桃園市政府建築管理處 函

主旨：檢送本府106年10月19日召開「106年第3次法規執行疑義研討會」之會議紀錄一案，請查照。

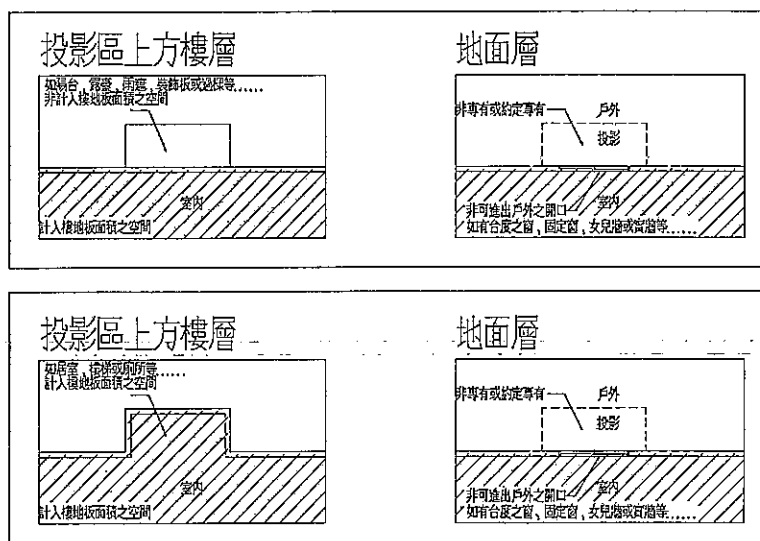
釐清建築物室內無出入口、無法通達之投影區域如何定義?提請討論。(提案人：拓璞聯合建築師事務所，聶玉璞建築師)

1. 投影區域上方為陽台、露台、雨遮、裝飾板或過樑等不計入樓地板面積之空間，於地面層室內無出入口可直接至其投影區域且該投影面積為法定空地，非專用或約定專用使用，則該投影區域如何定義名稱?提請討論。
2. 投影區域上方為居室、樓梯或廁所等有計入樓地板面積之空間，於地面層室內無出入口可直接至其投影區域，投影區域計入建築面積但並非專用或約定專用，則該投影區域如何定義名稱?提請討論。

建議地面層投影面積既無室內出入口可達，則以上方名稱投影作為敘述，例如「上方陽台投影」、「上方廁所投影」.....等，且不計入該層樓地板面積或容積樓地板面積、不約定專用或專用。

依 106 年 12 月 4 日內授營建管字第 1060075601 號函釋說明三辦理。(詳附件一)

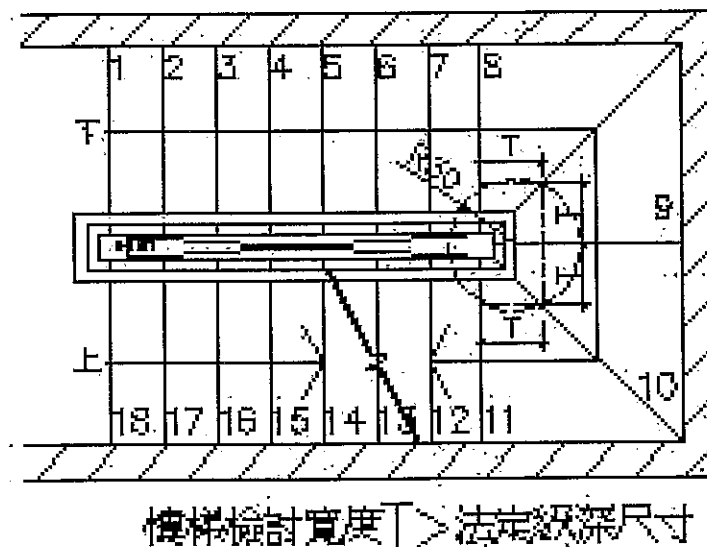
釐清室內樓梯 45 度斜踏檢討，視為樓梯平台內設置扇形梯級檢討之方式，詳如說明，提請討論。(提案人：王振如建築師)

室內樓梯 45 度斜踏檢討，視為樓梯平台內設置扇形梯級檢討，是否比照台南市現行執行方式，檢討樓梯階面能繪出 75cm*21cm 淨尺寸者即為適法？

依公會建議辦理。

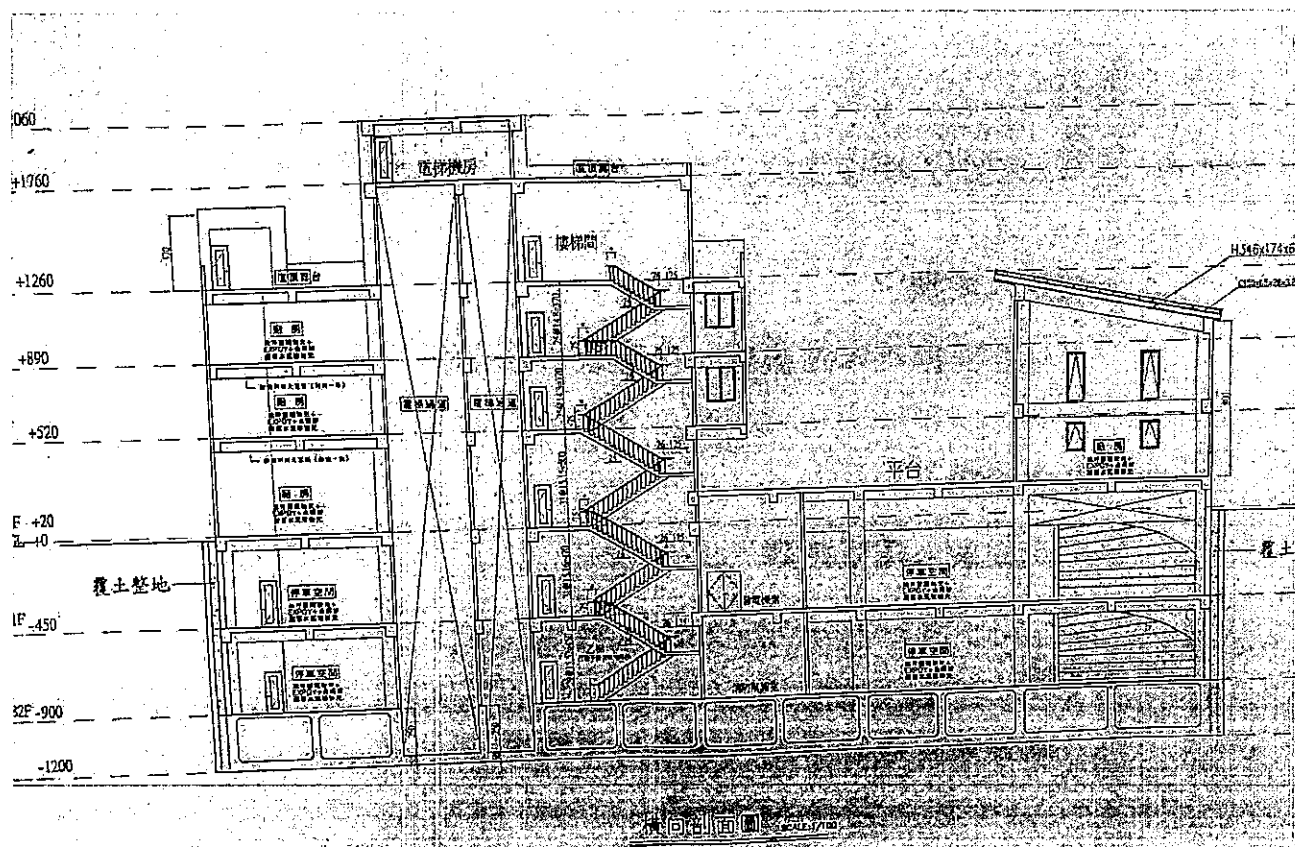
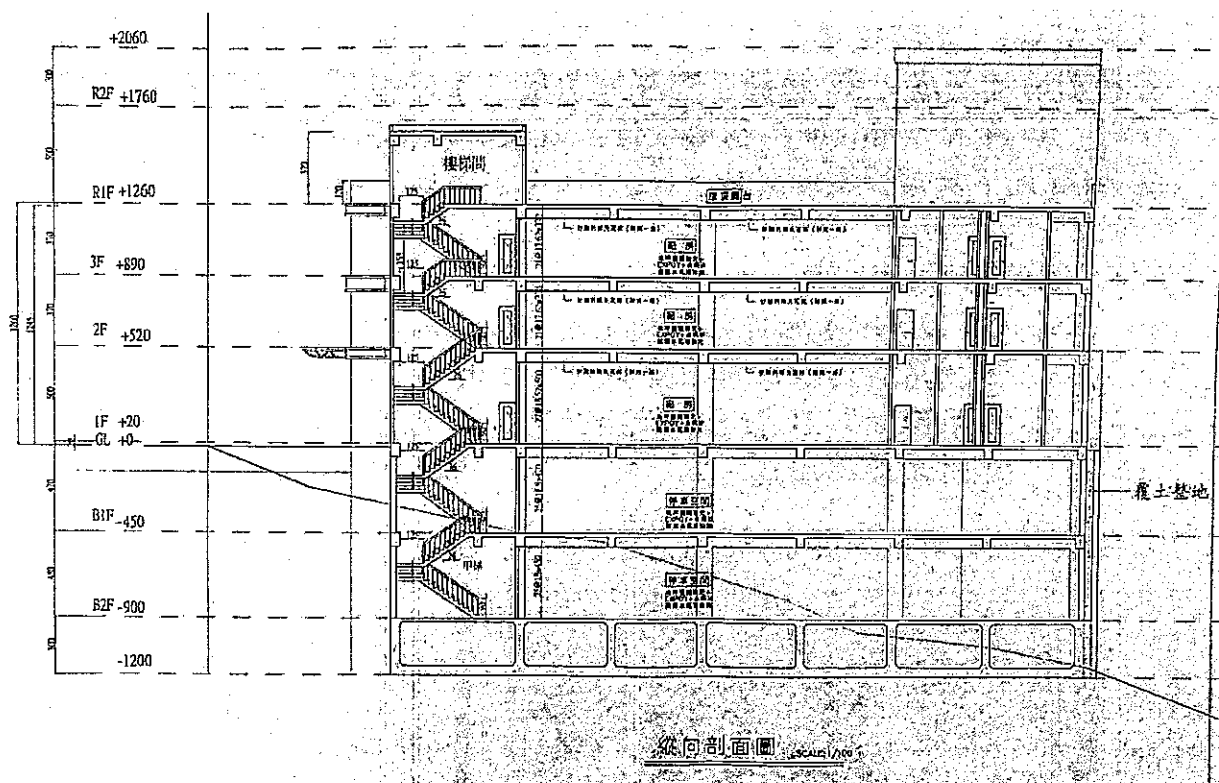
關於山坡地範圍內斜坡地形，申請建造執照時，因基地 GL 認定致有整地需要，而與建築物結構共構所建造不具防止基地邊坡土體滑落功能之擋土牆，是否得依建築法第 34 條規定，交由建築師或建築師及專業工業技師併建築結構檢討簽證負責，免列入「加強山坡地雜項執照審查及施工查驗執行要點、第 3 點規定應由坡審小組審查之項目」提請討論。(提案人：吳享隆建築師，連署人：陳永振建築師)

1. 建築技術規則建築設計施工編第一章用語定義八，「基地地面」：基地整地完竣後，建築物外牆與地面接觸最低一側之水平面；基地地面高低相差超過三公尺，以每相差三公尺之水平面為該部分基地地面。
2. 查本案設計之雙層壁，並非屬於擋土設施及邊坡穩定問題，得免列入該要點第 3 點規定由坡審小組審查之項目，由建築師或建築師及專業工業技師依建築法 34 條併建築結構檢討簽證負責，以茲簡化行政程序。(詳附件 1、附件 2 剖面圖)

按「加強山坡地雜項執照審查及施工查驗執行要點」係為維護山坡地開發建築之公共安全，所訂定雜項執照及施工查驗之審查規定。考量，是類共構土牆之結構行為與建築結構具有不可分離性，得免列入該要點第 3 點規定由坡審小組審查之項目。由建築師或建築師及專業工業技師依建築法第 34 條併建築結構檢討簽證負責，以茲簡化行政程序。

1. 本市申請山坡地之案件，均採「雜併建」方式辦理。
2. 本府尚未成立坡審小組，目前需坡審案件，係依「桃園縣建築執照申請特殊結構建築物委託審查原則」辦理。
3. 新訂「桃園市建築執照應實施特殊結構或設備審查之構造規模及審查機構指定辦法」尚在研議中，已將山坡地邊坡擋土結構物列入審查項目。
4. 山坡地經整地後，建築物地下層外牆部分，除地下車道進出處可開口外，其餘地下層外牆不得外露。
5. 擋土牆與地下室外牆之覆土淨寬度，自地下層室外牆面起算(不包含擋土牆厚度)為 60 公分以上。

6. 山坡地涉及結構部分，在「桃園市建築執照應實施特殊結構或設備審查之構造規模及審查機構指定辦法」尚未頒布之前，仍應依現行規定辦理特殊結構審查。

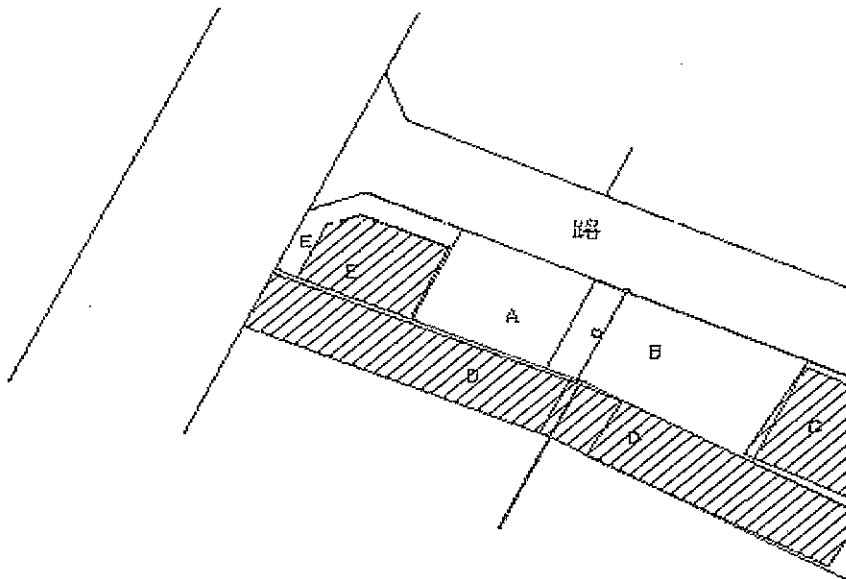
建築基地之深度，依「桃園市畸零地使用自治條例」第三條檢討最小深度不足時，如與唯一相毗鄰之基地合併檢討後，深度依然不足，得否單獨申請建築（詳見下附圖）？提請討論。（提案人：鄭宇能建築師）

1. C、D、E 基地業已建築完成，A 基地之深度 a 未達桃園市畸零地使用自治條例第三條所規定之最小深度。
2. A 基地納入 B 基地合併檢討時，基地深度 a 仍無法符合法規所訂之最小深度。

符合附圖所示之基地，得單獨申請建築。

本案請依現行畸零地調處規定辦理。

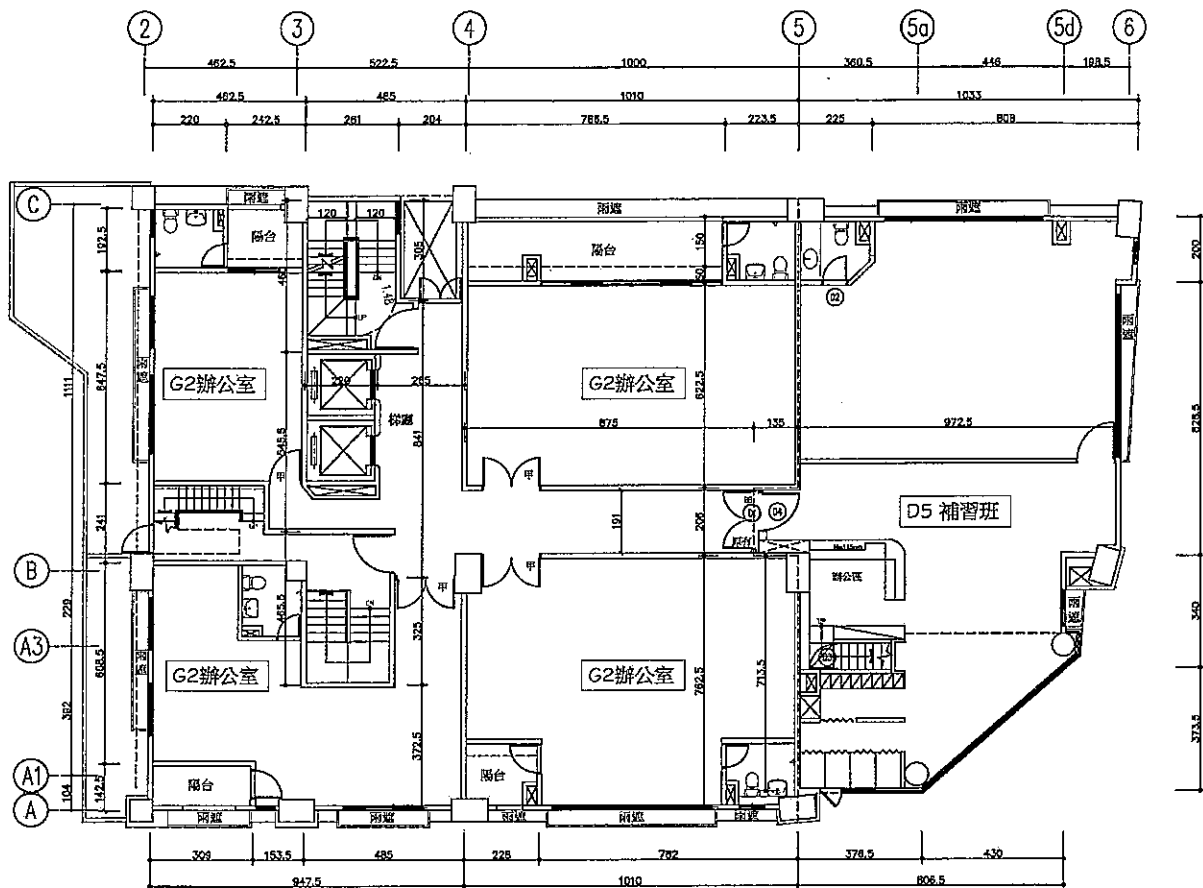
公寓大廈之共用走廊二側均無開口直接通達 D3、D4、D5 使用類組之供教室使用部分，則該共用走廊之寬度檢討標準，是否應依建築技術規則建築設計施工編第 92 條第一款第一欄或第三欄規定？提請討論。（圖例如後）（提案人：韋多芳建築師）

依建築技術規則建築設計施工編第 92 條規定，D3、D4、D5 使用類組僅供教室使用部分之走廊寬度須符合第一欄規定（走廊二側有居室者：2.4M、其他走廊：1.8M）；若該共用走廊二側均無開口直接通達 D3、D4、D5 使用類組之供教室使用部分，則該共用走廊寬度應符合建築技術規則建築設計施工編第 92 條第三欄（其他建築物）規定。

本案緩議。

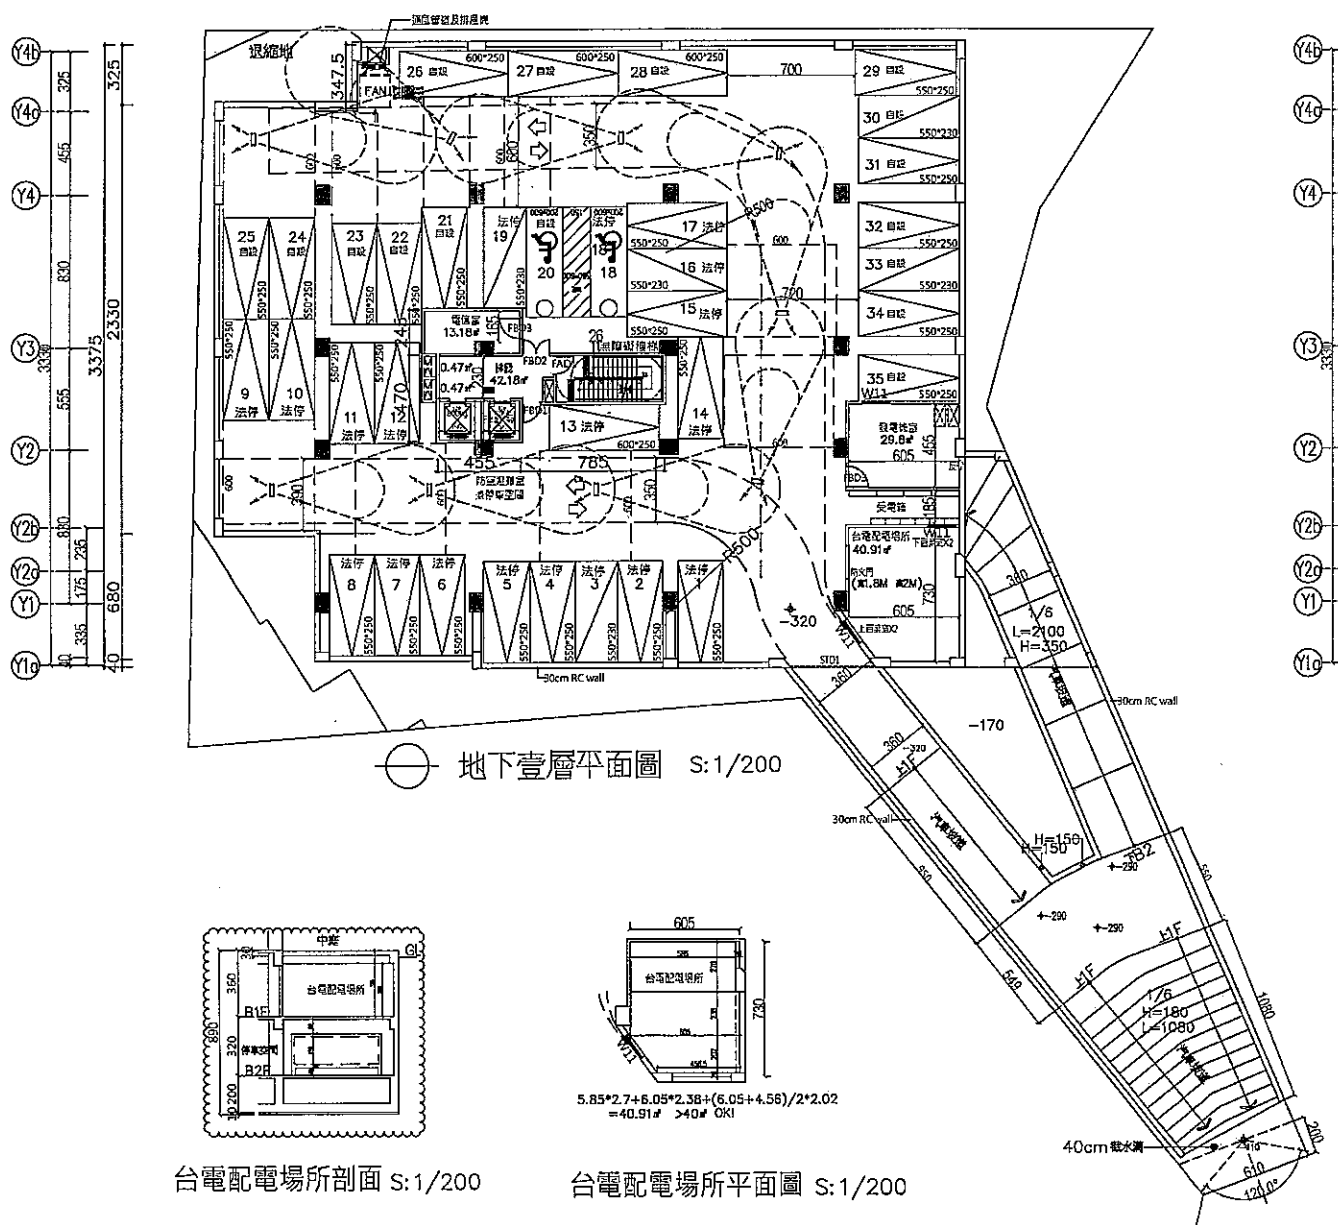
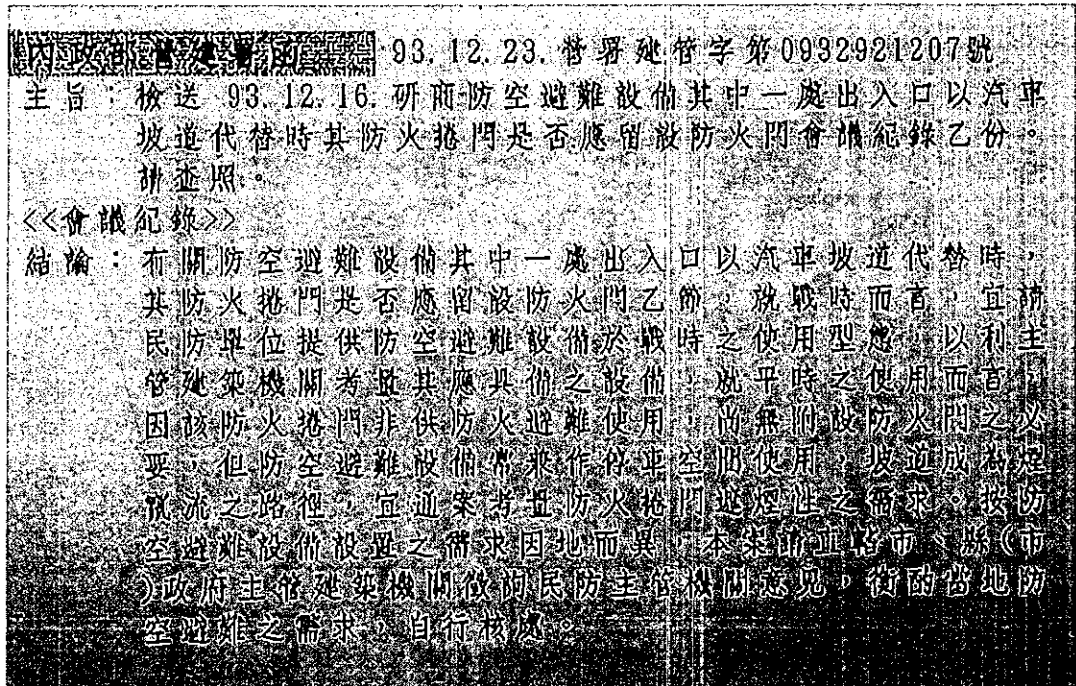
地下室附建防空避難設備兼作停車空間，面積超過 240 平方公尺，設置二處階梯式進出口，其中一處為汽車坡道。該通達戶外之汽車坡道設置防火鐵捲門時，是否應增設外開防火門？提請討論。（圖例如後）（提案人：郭雄銘建築師）

依據 93 年 12 月 23 日營署建管字第 0932921207 號函：「…就平時使用而言，因該防火捲門非供防火避難使用，尚無附設防火門之必要，…本案請直轄市、縣（市）政府主管建築機關徵詢民防主管機關意見，衡酌當地防空避難之需求，自行核處。」通達戶外之汽車坡道設置之防火捲門，平時不需設置外開防火門。若有疑義，再報內政部釋疑。

圖 1

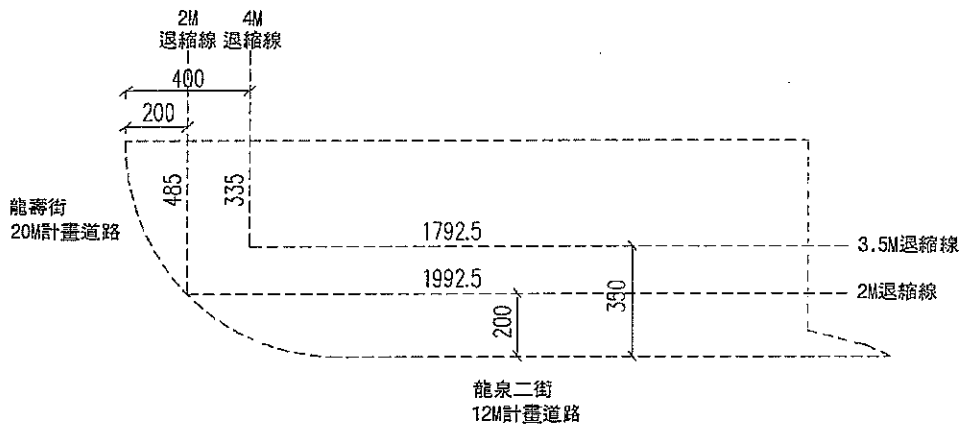
道路退縮建築檢討：

1. 龍壽街側退縮四米，龍泉二街側退縮三米五：39.42%<60%
 2. 龍壽街側退縮四米，龍泉二街側退縮二米：58.10%<60%
 3. 龍壽街側退縮二米，龍泉二街側退縮二米：64.63%>60%
- (基地建蔽率達到法定建蔽率上限—OK!)

圖 2

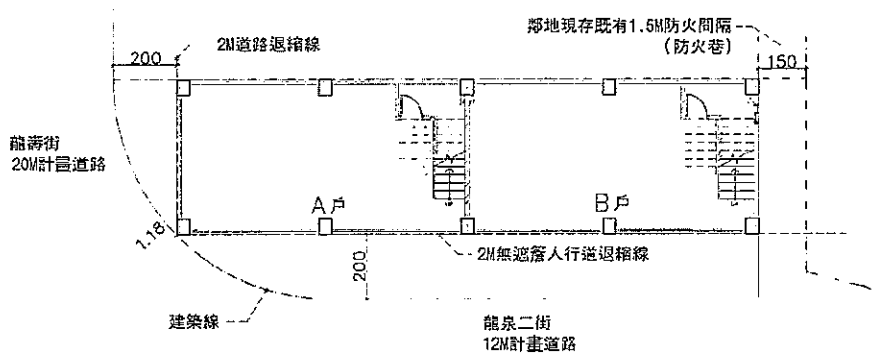
基地位於<<縱貫公路桃園內壢間都市計畫>>地區內，依規定退縮後，基地建蔽率無法達法定建蔽率上限，因此按<<桃園市都市計畫地區基地情形特殊者退縮建築處理原則>>處理(詳附件一)，依該原則檢討，面臨道路兩側皆退縮2公尺方可達法定建蔽率之上限，請問圖2退縮方式是否合於該處理原則規定？(提案人：楊冠倫建築師；聯署人：蔡仁利、張文雄、陳介程建築師)

本案屬特殊情形之基地，但基地內退縮後之無遮簷人行道應延續，不應阻斷。建議洽本局都市設計科確認執行方式，或逕提都市設計委員會審查。
